监理工作联系单

工程名称：江苏诚德钢管 6MW 分布式光伏发电项目

编号：JSCD-LXD-002

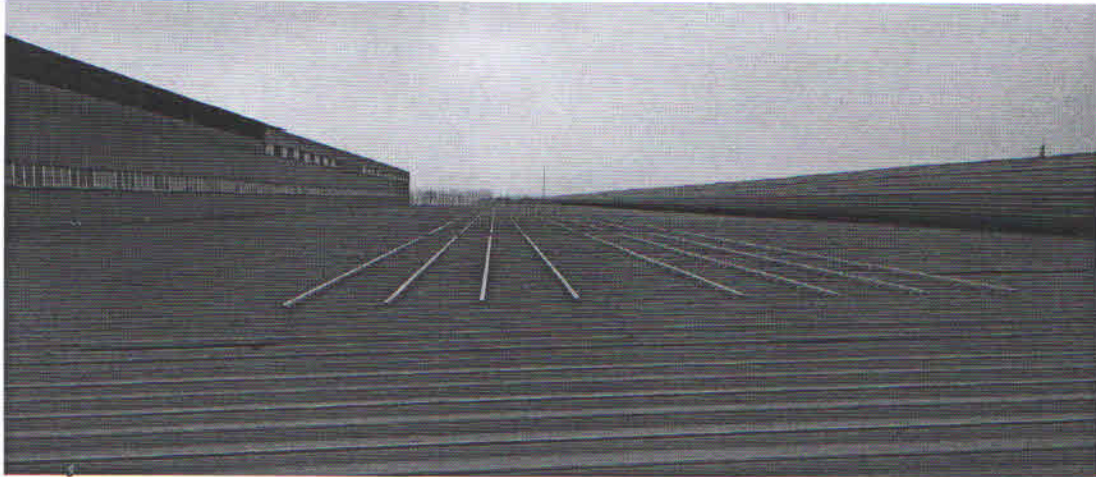
1. 个别组件支架与夹具之间的连接螺丝没有紧固
2. 部分组件支架之间连接出螺丝没有紧固
3. 屋面材料堆放不规范

请贵公司及时检查整改

编号：JSCD-LXD-003

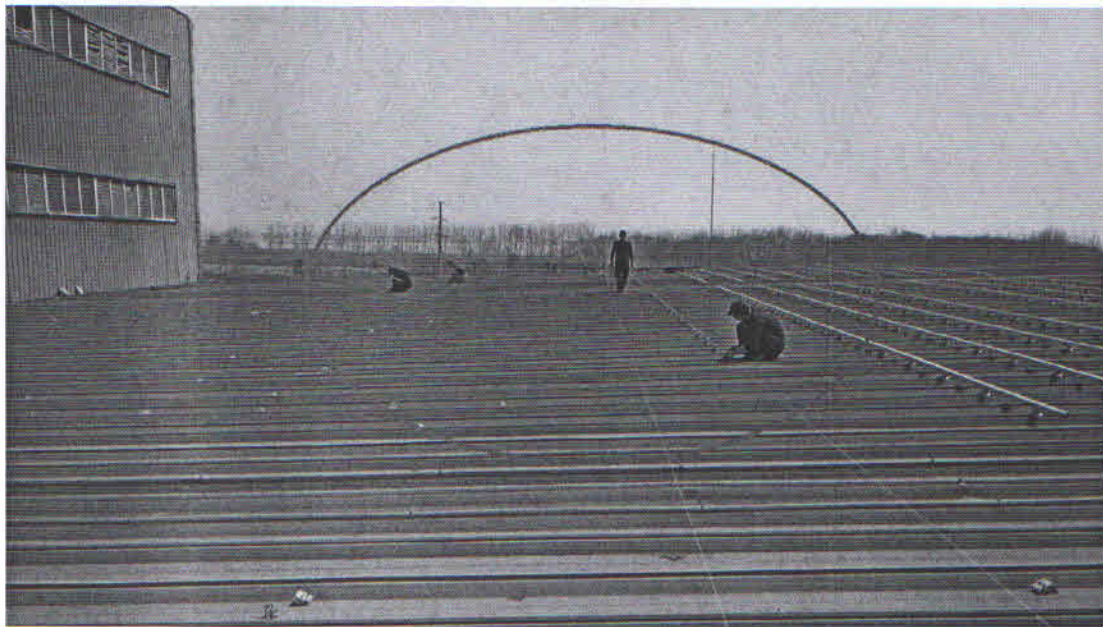
我公司监理人员在检查中发现 1 区东侧屋面支架实际安装数量与图纸数量不符，请贵公司及时核对，并严格按图施工。

编号： JSCD-LXD-004

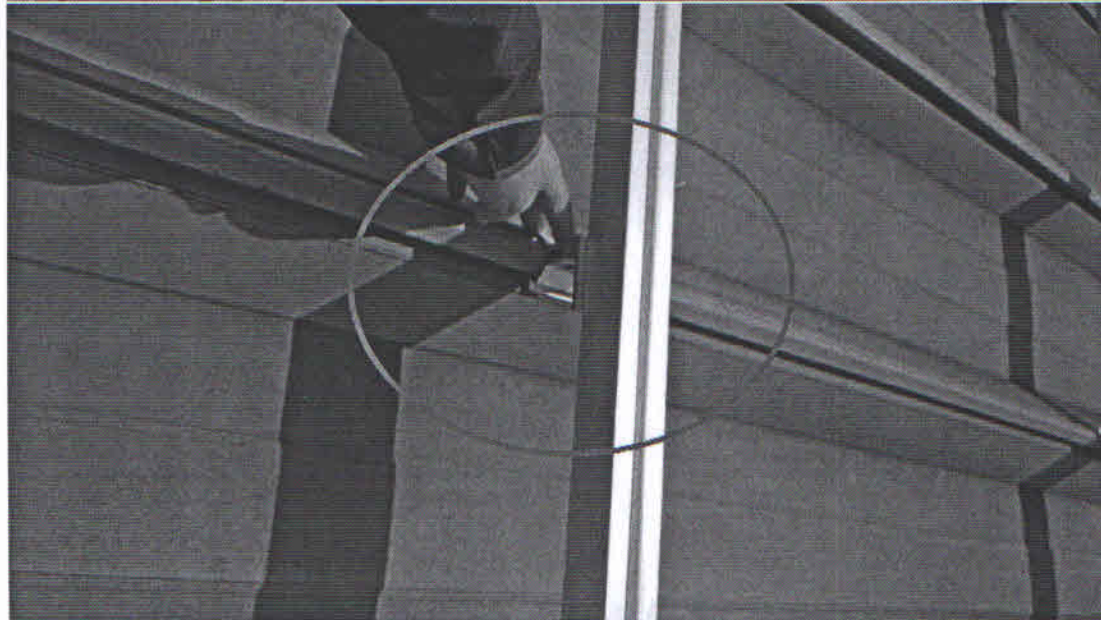
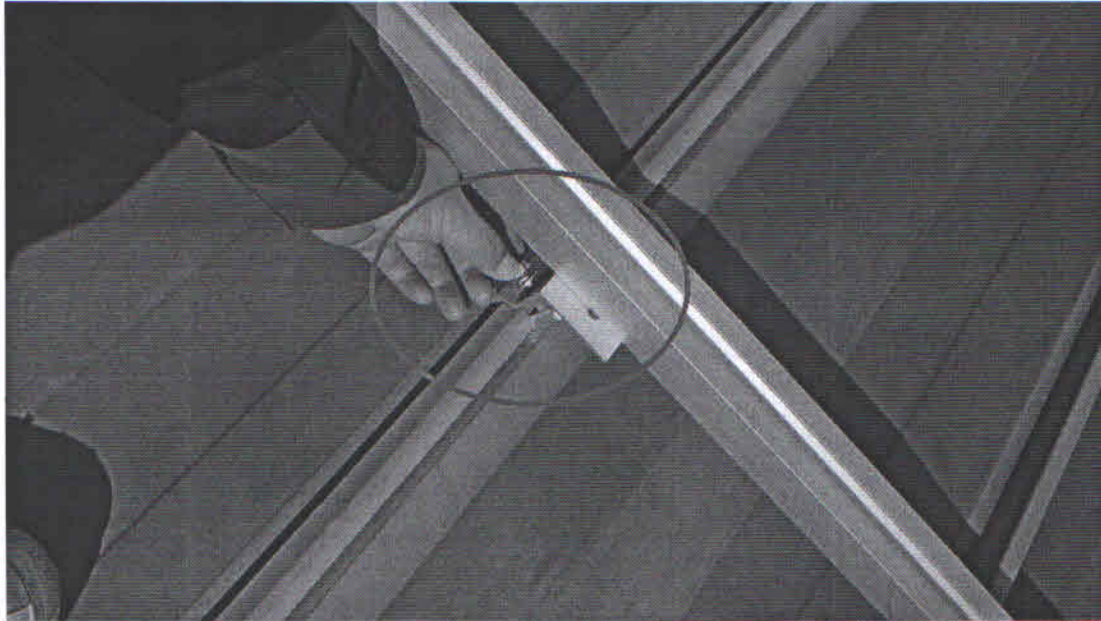
1. 光伏区一区部分屋面杂物较多，请及时清理，保持施工现场干净整洁
2. 天气开始变热，施工人员没有佩戴安全帽。请加强人员安全教育，施工人员进入施工区域，必须正确佩戴安全帽，如下次发现施工人员未正确佩戴安全帽，本部将采取罚款处理

编号： JSCD-LXD-005

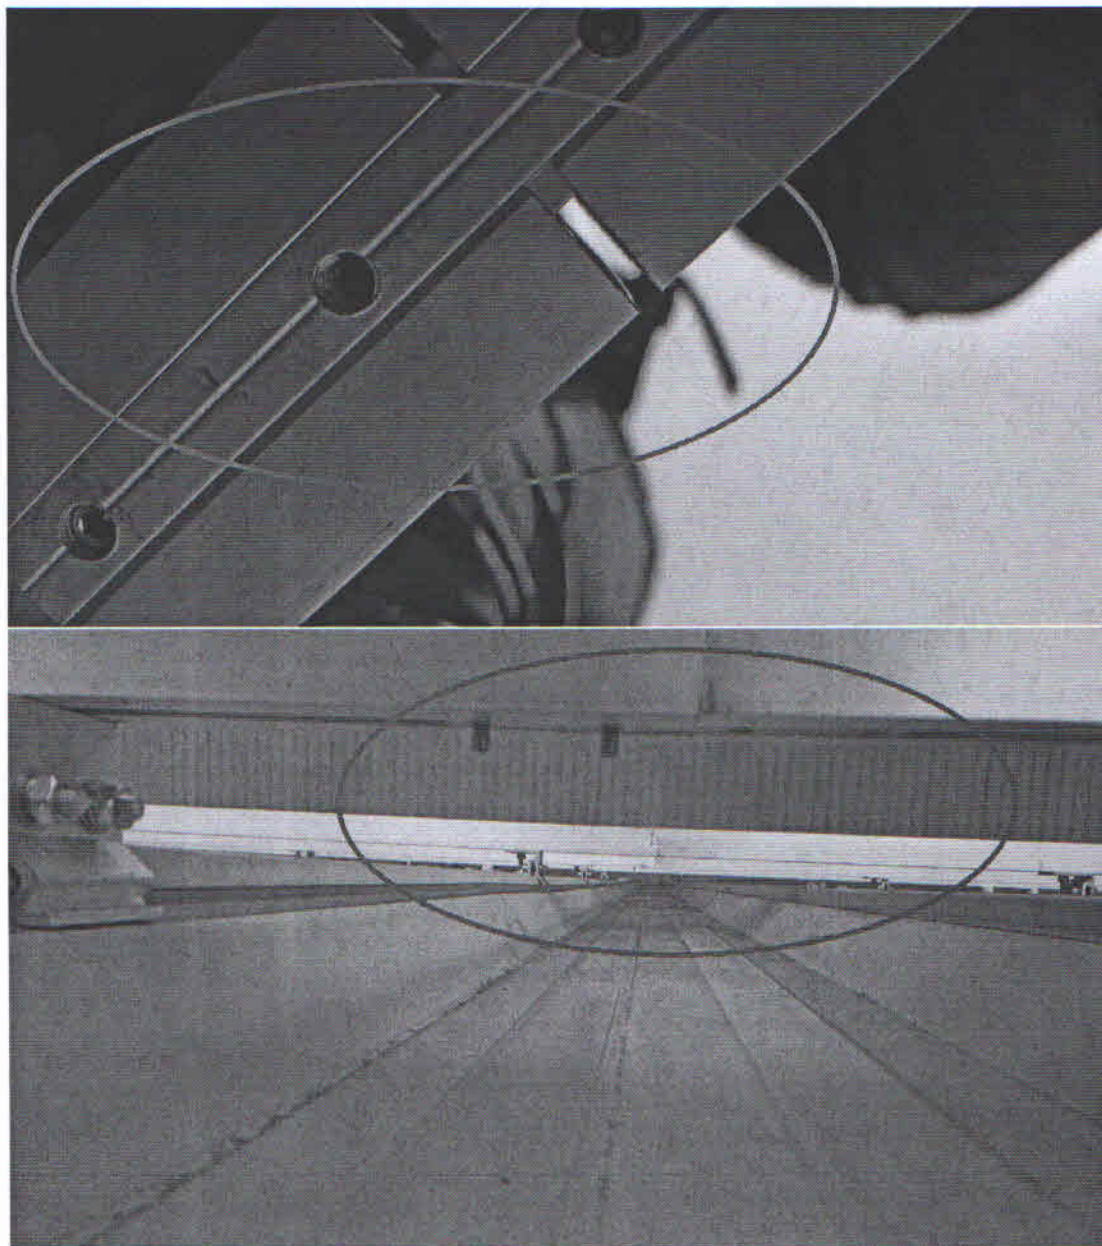
1. 部分支架连接处螺丝没有紧固，个别连接处螺丝丢失；

2. 部分夹具螺丝没有紧固，个别螺丝丢失；

请施工方及时整改，同时施工过程中注意施工质量，减少返工。
